**5. Änderung des gemeinsamen F-Plans der Arbeitsgemeinschaft Itzehoe und Umland für den Bereich der Gemeinde Heiligenstedten / vorhabenbezogener B-Plan Nr. 10 „Solarpark Heiligenstedten“**

Büro *effplan.* in Jübek  
[www.effplan.de](http://www.effplan.de)

# vorhabenbezogener B-Plan Nr. 10

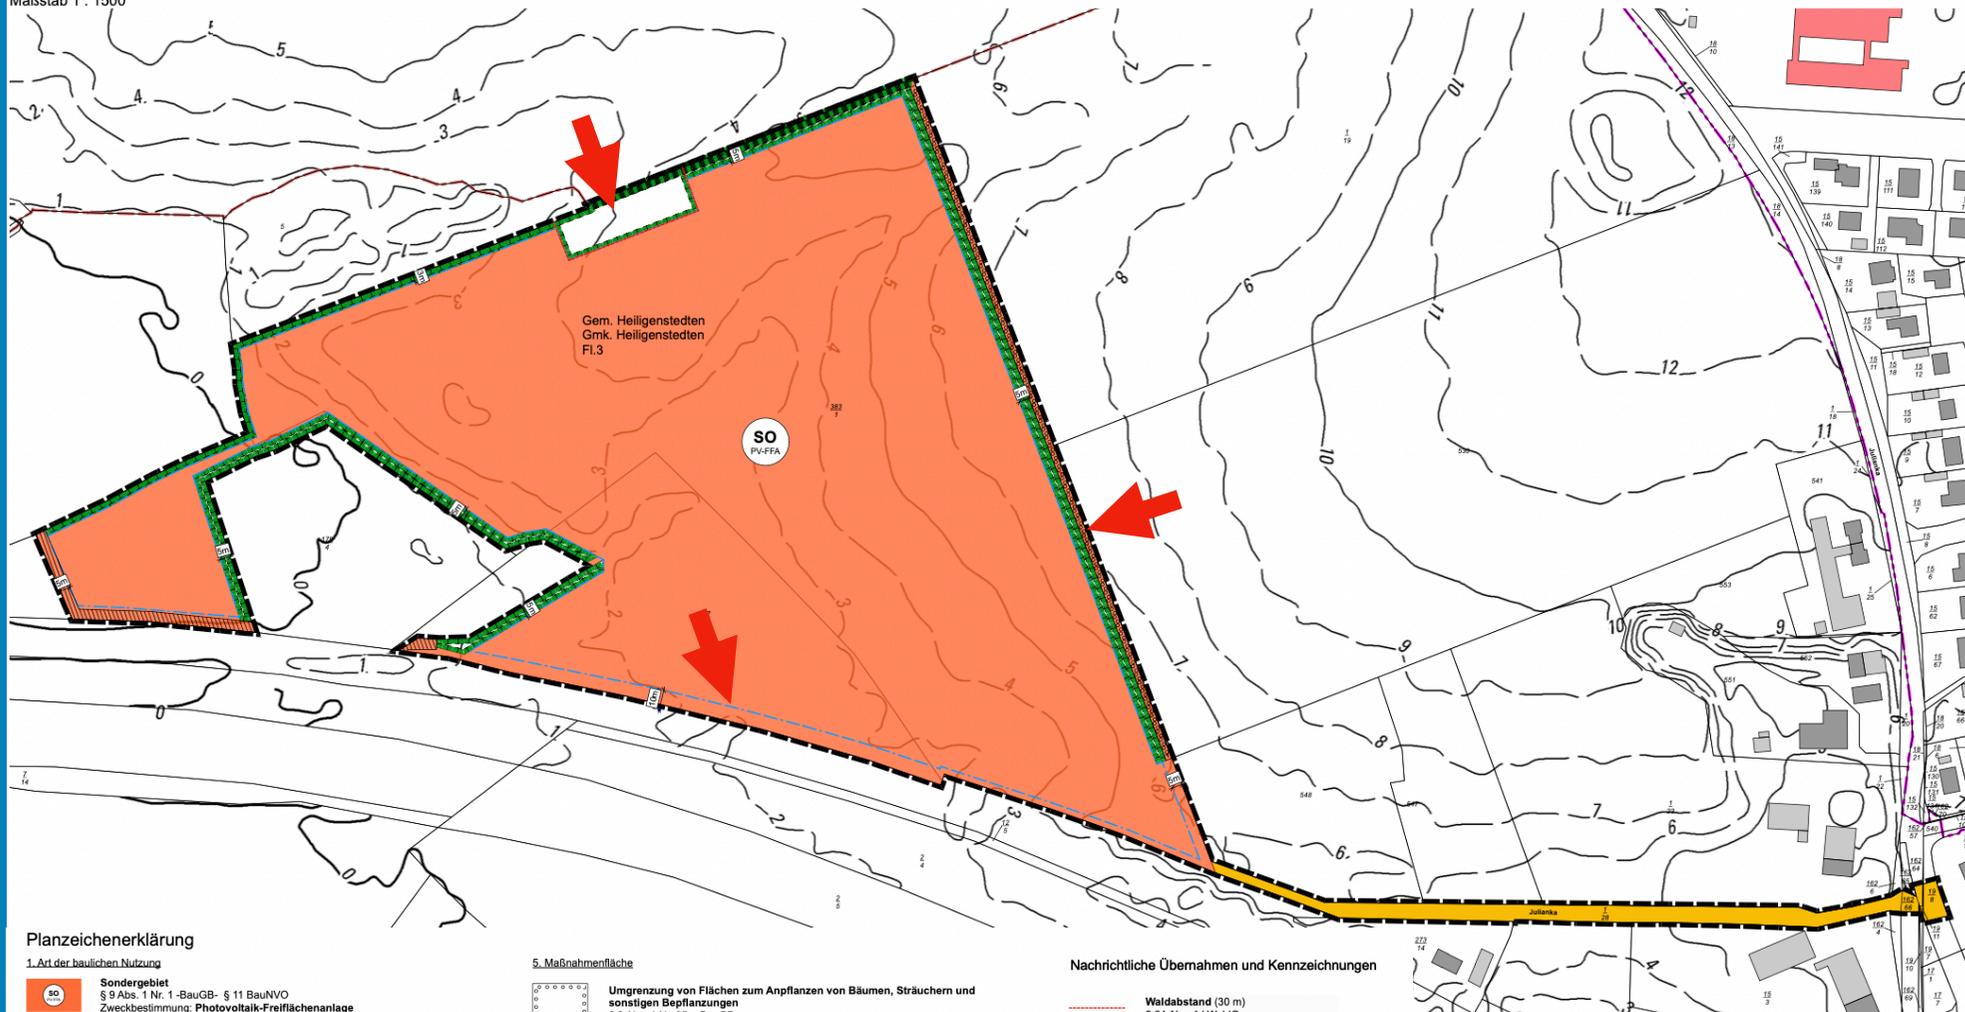
Träger öffentlicher Belange	Hinweise und Anregungen	Abwägungsvorschlag
Kreis Steinburg vom 07.02.2024	<p><u>Untere Naturschutzbehörde</u></p> <ul style="list-style-type: none"><li>Entlang des nördlich verlaufenden Knicks ist ein min. 5 m breiter Schutz- und Unterhaltungstreifen (gemessen vom Knickwallfuß) freizuhalten</li><li>Sollten weitere Ersatzpflanzungen notwendig werden, sind diese entsprechend der Auflagen der UNB im Rahmen des B-Plans ebenfalls zum Erhalt festzusetzen.</li></ul> <ul style="list-style-type: none"><li>Hinweis zum Ausgleich: Der Ausgleich hat flächenhaft zu erfolgen und nicht über Ökopunkte. Ein Teil des Ausgleichs wird innerhalb des Geltungsbereiches in Form von Saumstreifen und der Gehölzpflanzung erbracht.</li></ul>	<ul style="list-style-type: none"><li>Wurde im Textteil B entsprechend mit festgesetzt</li></ul> <ul style="list-style-type: none"><li>Zusätzlich zu den bisherigen geplanten grünordnerischen Maßnahmen, wird zwischen der Fläche zum Anpflanzen von Bäumen, Sträuchern und sonstigen Bepflanzungen und den geplanten baulichen Anlagen ein 5 m breiter Saumstreifen angelegt. Dieser wird entsprechend als Fläche zum Schutz, zur Pflege und zur Entwicklung von Boden, Natur und Landschaft festgesetzt und ist auf Dauer zu erhalten.</li></ul> <ul style="list-style-type: none"><li>Änderung Größe der Ausgleichsmaßnahmen innerhalb des: Saumstreifen nun 5.959 m<sup>2</sup> für den Ausgleich statt zuvor 3.841 m<sup>2</sup>. Gemeinsam mit der geplanten Anpflanzungsfläche werden somit insgesamt 6.756 m<sup>2</sup> innerhalb der Planfläche erbracht.</li></ul> <ul style="list-style-type: none"><li>Das restliche Ausgleichserfordernis von 8.744 m<sup>2</sup> wird über eine externe Ausgleichsfläche in der Nachbargemeinde Oldendorf (Flurstücke 3/2 der Flur 1 der Gemarkung Oldendorf) erbracht. Sicherung der Maßnahme erfolgt über eine grundbuchamtliche Eintragung der Grunddienstbarkeit für die untere Naturschutzbehörde des Kreises Steinburg zugunsten des Naturschutzes und der Landschaftspflege.</li></ul>

Träger öffentlicher Belange	Hinweise und Anregungen	Abwägungsvorschlag
<p><b>Kreis Steinburg vom 07.02.2024</b></p>	<p><u>Untere Naturschutzbehörde</u></p> <ul style="list-style-type: none"> <li>▪ Mindestens 10 m breiten Korridor zwischen Gleisanlage und Einfriedung für Wanderbewegungen von Wildtieren parallel zur Bahntrasse freihalten</li>   <li>▪ Mindestens 5 m Abstand zu vorhandenen Knicks sowie zu der Biotopfläche und zu den vorgesehenen Flächen zum Anpflanzen von Bäumen, Sträuchern und sonstigen Bepflanzungen</li>   <li>▪ Einsaat der Flächen unter den Solarmodulen mit Mischung Nr. 24 „Solarpark“ (Rieger-Hofmann GmbH) und Bewirtschaftungsvorgaben</li>   <li>▪ Vorgaben für die Fläche mit Anpflanzungspflicht</li> </ul>	<ul style="list-style-type: none"> <li>▪ Die Baugrenze wurde entsprechend verschoben und im Textteil B ein Mindestabstand von 10,00 m zum äußeren Gleisbett festgesetzt (auch für die Einfriedung)</li>   <li>▪ Abstand von 5 m (auch für Einfriedung) ist im B-Plan festgesetzt worden (Schutzstreifen als Maßnahmenfläche). Nach Gesprächen mit der UNB muss zu den Bereichen mit Anpflanzungspflicht kein Abstand gehalten werden mit der Einfriedung</li>   <li>▪ Wurde entsprechend festgesetzt und in den Textteil B und die Begründung mit aufgenommen</li>   <li>▪ Wurde entsprechend festgesetzt und in den Textteil B und die Begründung mit aufgenommen</li> </ul>

<p><b>Landesamt für Landwirtschaft und nachhaltige Landentwicklung – Untere Forstbehörde – Außenstelle Neumünster vom 13.02.2024</b></p>	<ul style="list-style-type: none"> <li>▪ Waldabstand von 30 m zur nördlich angrenzenden Waldfläche</li> </ul>	<ul style="list-style-type: none"> <li>▪ Waldabstand wurde nachträglich berücksichtigt. Zuvor wurde nicht von einer Waldfläche im Sinne von § 2 (1) LWaldG ausgegangen. → In der ersten Beteiligung wurde keine Stellungnahme abgegeben</li> </ul>
<p><b>Eisenbahn-Bundesamt vom 10.01.2024</b></p>	<ul style="list-style-type: none"> <li>▪ Abstandsflächen gem. LBauO sind einzuhalten, für zusätzlichen Abstand mit anlagenverantwortlichen Eisenbahninfrastrukturbetreiber abstimmen</li> </ul>	<ul style="list-style-type: none"> <li>▪ Verantwortlicher Eisenbahninfrastrukturbetreiber (DB AG) wurde beteiligt und hat ebenfalls auf die Abstände gemäß LBauO hingewiesen. Des Weiteren werden ausreichend große Abstände, die über die Abstandsflächen gem. LBauO hinausgehen, berücksichtigt.</li> </ul>

# Vorhaben- und Erschließungsplan

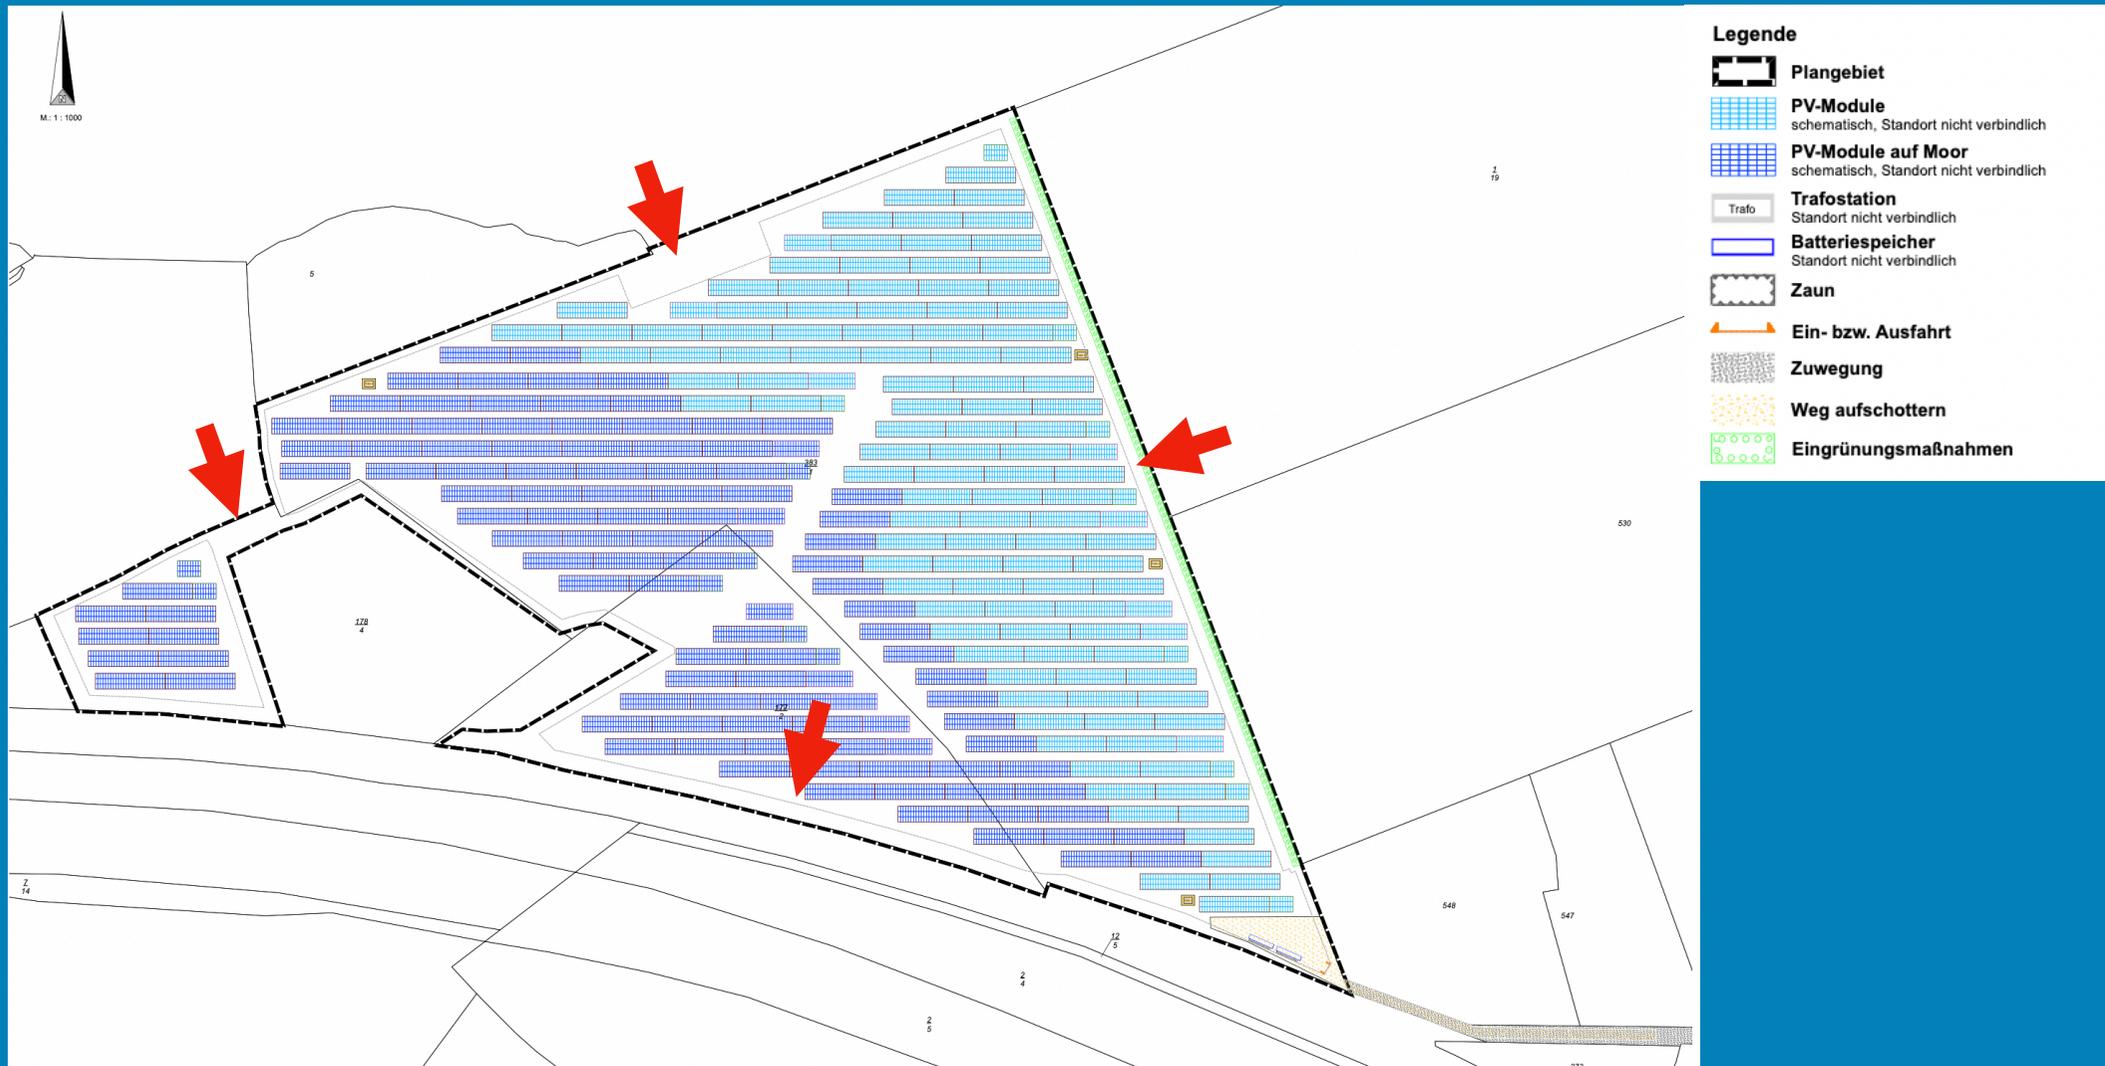
- Kleine Verschiebungen als Folge der Anpassung der Baugrenzen (Saumstreifen im Osten, Waldabstand im Norden, Wildkorridor im Süden)
- Bereich im Westen wird extra umzäunt
